Mémoire technique – Tramway de Québec

2022-09-23

Référence : FR01T19A18-T-IDP3-MT-GE00-0018-A

MANDAT 10.1 – ÉTUDE ACOUSTIQUE – RÉPONSE À LA QUESTION 5 DU MELCC – TRACÉ DU PÔLE DE SAINT-ROCH AU PÔLE D’ESTIMAUVILLE

Figure 1 : Niveaux sonores LAeq,1h en façade des bâtiments près du Pôle D'Estimauville en période hors pointe de jour et niveaux d'impact correspondants selon la NI-L18-01

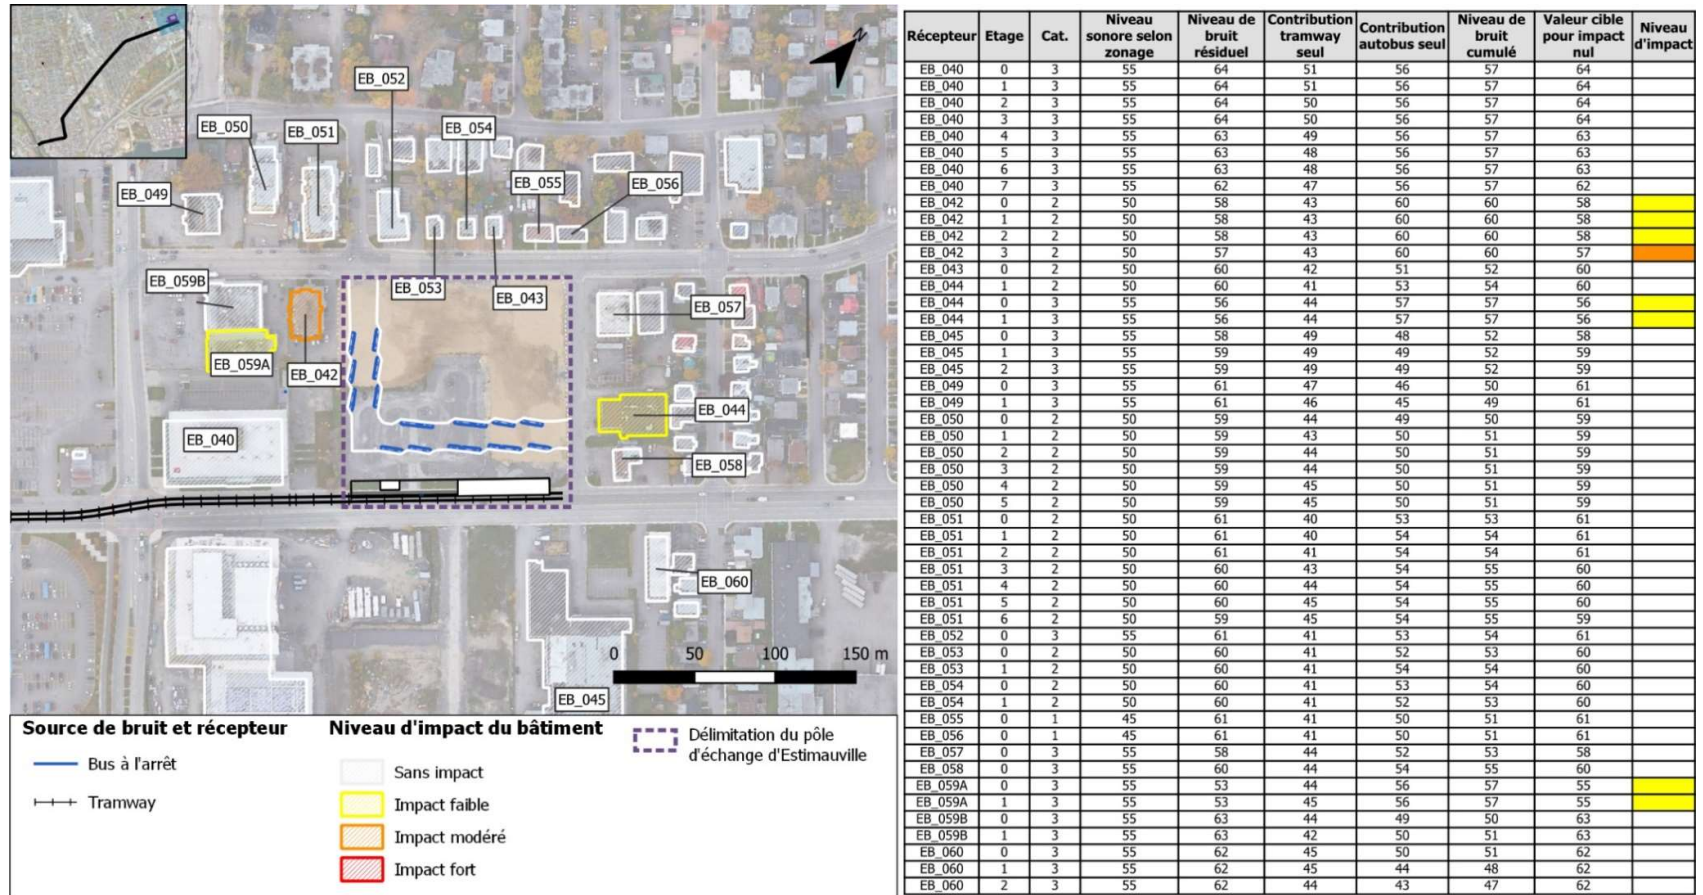
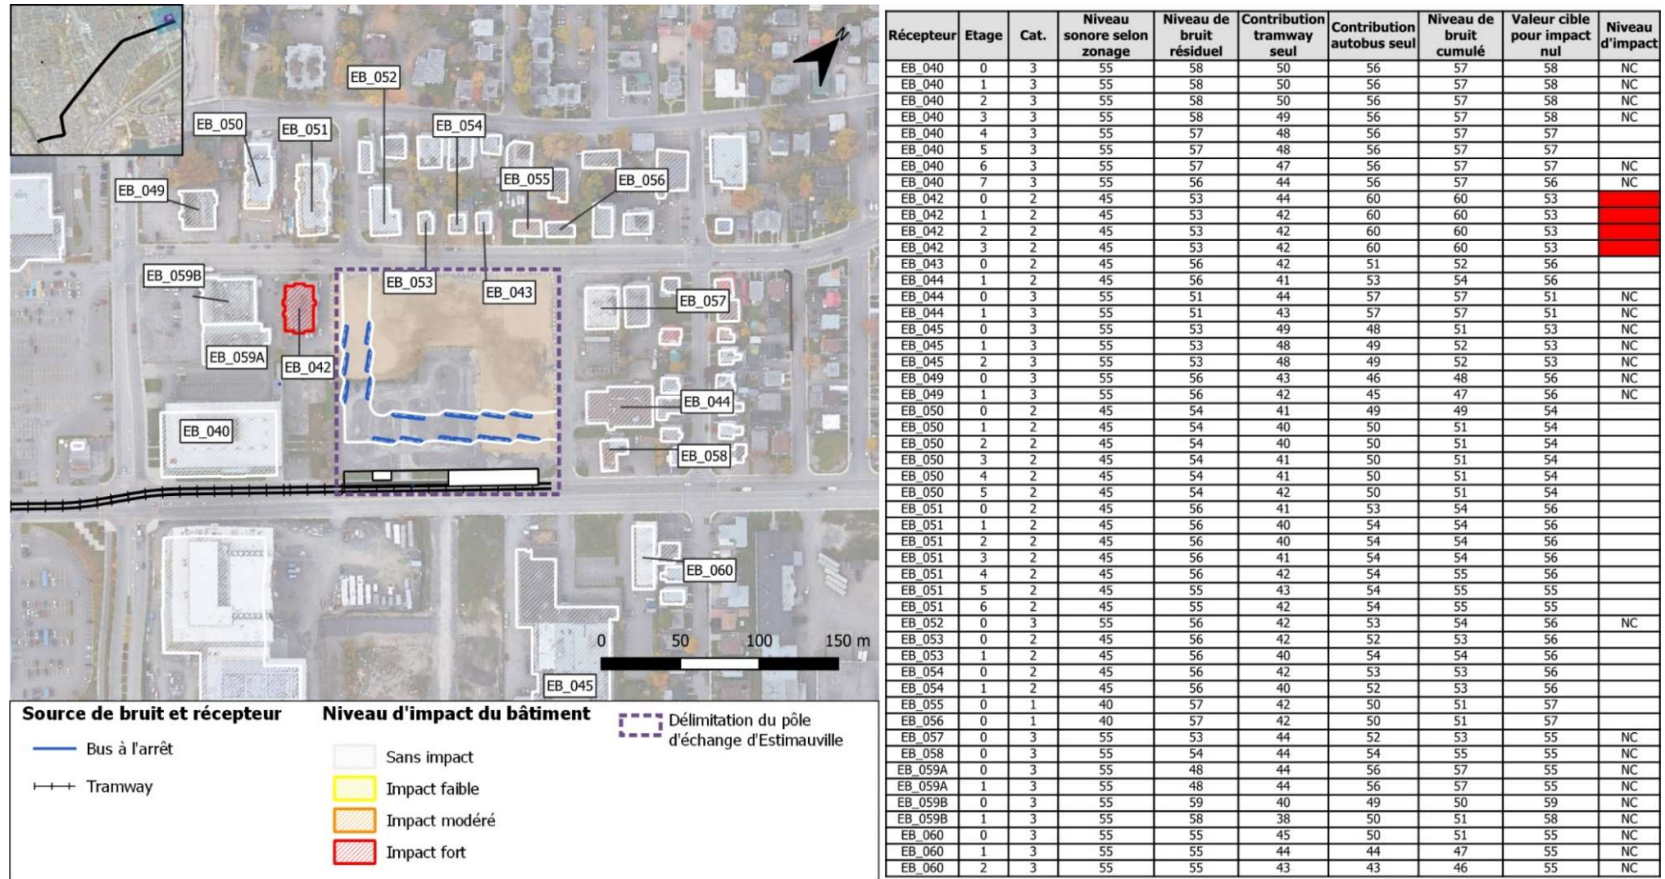
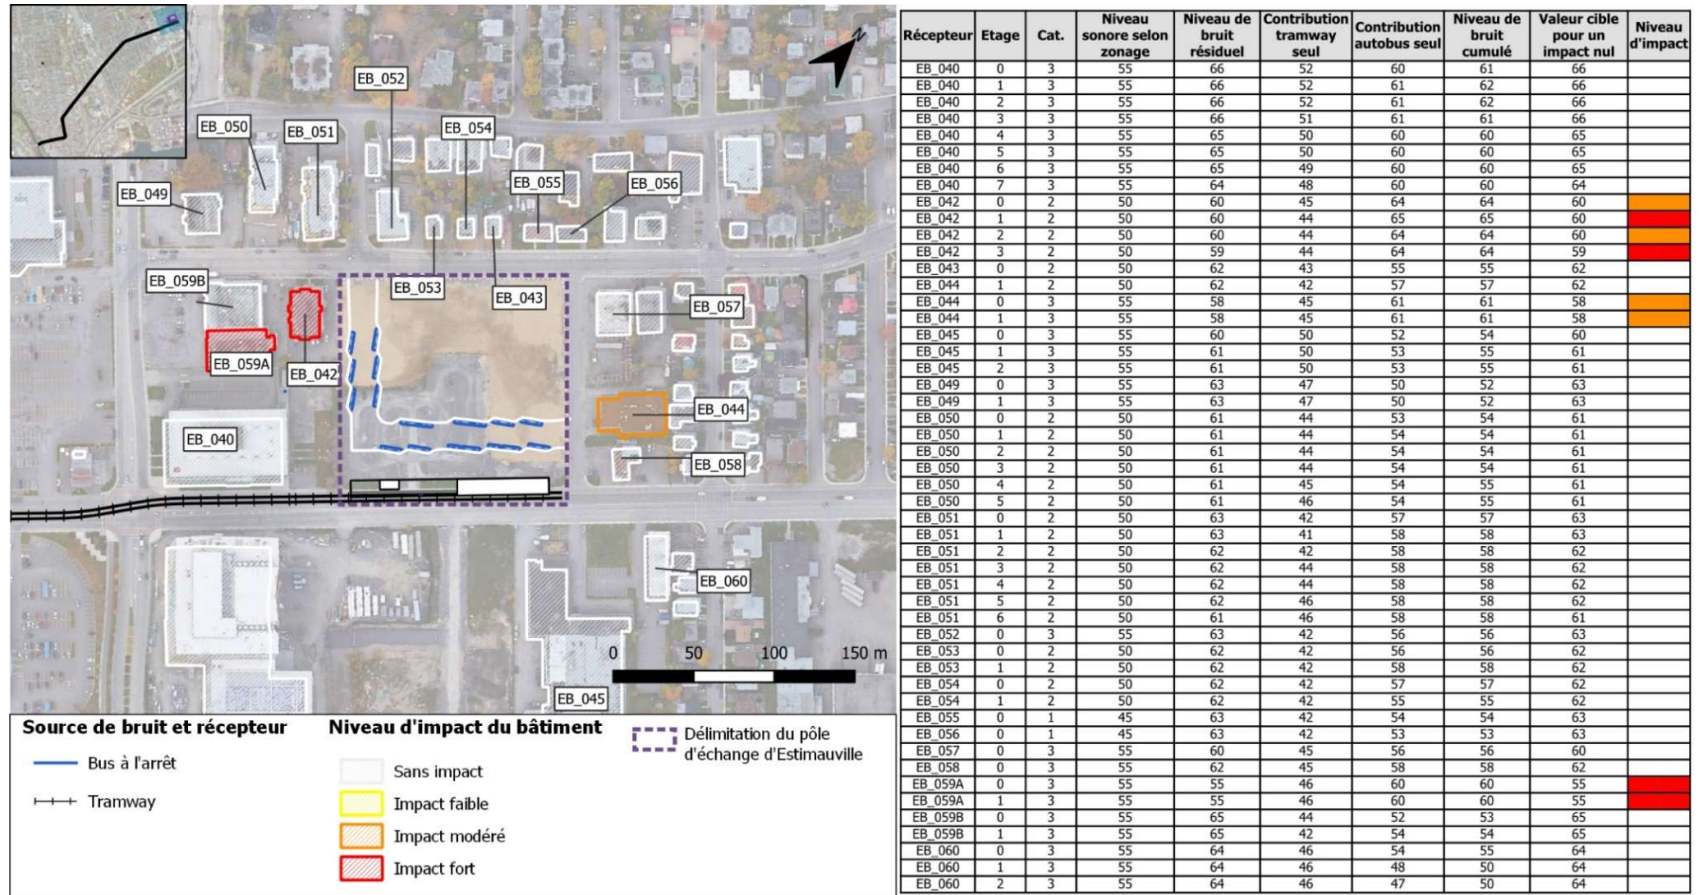
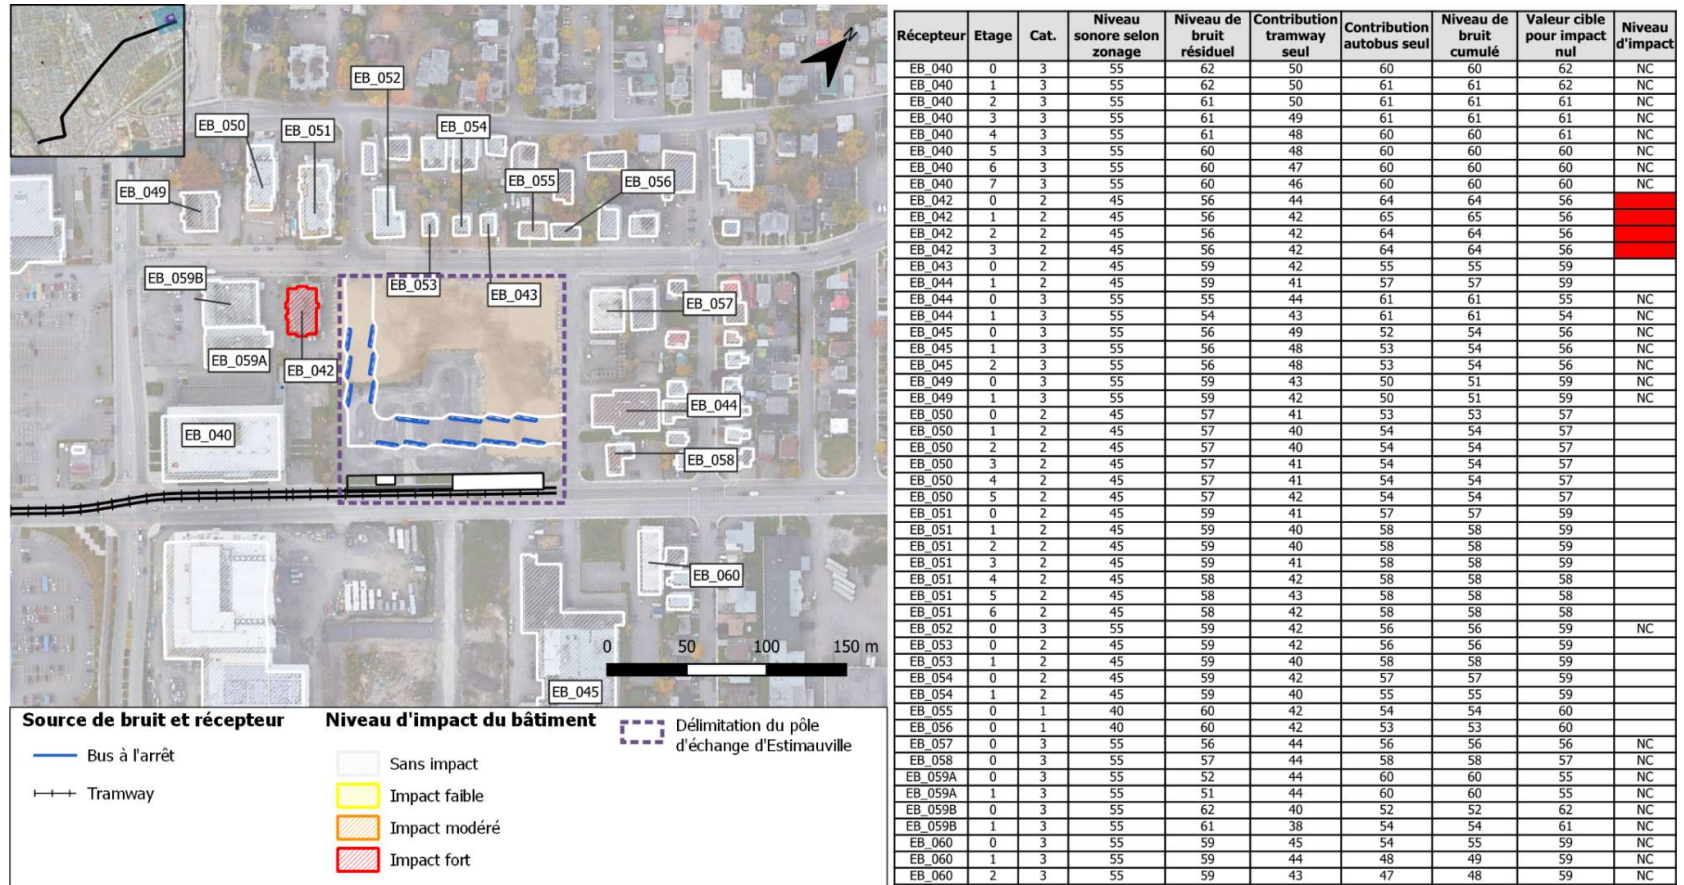
« QC-5 L'addenda 5 de l'étude d'impact présente les impacts sonores au pôle d'échanges D'Estimauville avec une analyse qui semble basée sur la méthode et les critères de la Federal Transit Administration pour les sources mobiles. Or, les conditions 4 et 6 du décret numéro 655-2022 du 6 avril 2022 précisent que les pôles d'échanges sont considérés comme étant des sources fixes, l'impact sonore doit donc être évalué en ce sens. L'initiateur doit fournir une analyse de l'impact qui considère le pôle d'échanges D'Estimauville comme une source fixe, en y appliquant les méthodes d'évaluation et les critères d'acceptabilité qui s'y rapportent (application de la Note d'instructions 98-011). »

Après analyse des résultats de calcul sur les quatre périodes d'une heure (pointe/hors pointe et jour/nuit), seuls trois bâtiments présentent des niveaux de bruit en façade dépassant les valeurs maximales permises selon la NI-L18-01, à savoir les valeurs du niveau de bruit résiduel dans la situation actuelle.

Seul un bâtiment résidentiel est fortement impacté. Il s'agit du bâtiment EB_042, qui est un immeuble résidentiel avec 3 étages + rez-de-chaussée. L'impact fort apparaît en période de pointe : les niveaux de bruit en façade dépassent la valeur limite (bruit résiduel actuel) jusqu'à +5 dB en période jour et jusqu'à +9 dB en période nuit. En période hors pointe, ce même bâtiment est plus modérément impacté en période jour (dépassement de l'objectif de +3 dB) mais fortement en période de nuit (dépassement de l'objectif de +9 dB).

Les deux autres bâtiments (EB_044 et EB_59A) impactés ont un usage commercial, donc diurne uniquement :

- Le bâtiment EB_044 (entreprise de fumaison, comportant un seul étage) est modérément impacté en période de pointe, le jour (dépassement de l'objectif de +3 dB) ;
- Le bâtiment EB_059A (commerce, comportant un étage + rez-de-chaussée) est fortement impacté en période de pointe, le jour (dépassement de l'objectif de +5 dB).

Les dépassements des valeurs cibles sont dus aux autobus dans le Pôle D'Estimauville. La contribution sonore du tramway sur ces bâtiments est inférieure d'au moins 14 dB à celle des autobus.

La solution de réduction du bruit la plus pertinente pour les trois bâtiments impactés consiste en des travaux de renforcement de l'isolement acoustique des façades. Plus concrètement, il s'agira de remplacer les fenêtres et portes fenêtres (le cas échéant), veiller à traiter les fuites acoustiques et à traiter les éventuelles voies de passage de l'air (grilles de ventilation naturelle par exemple) sur les façades exposées.
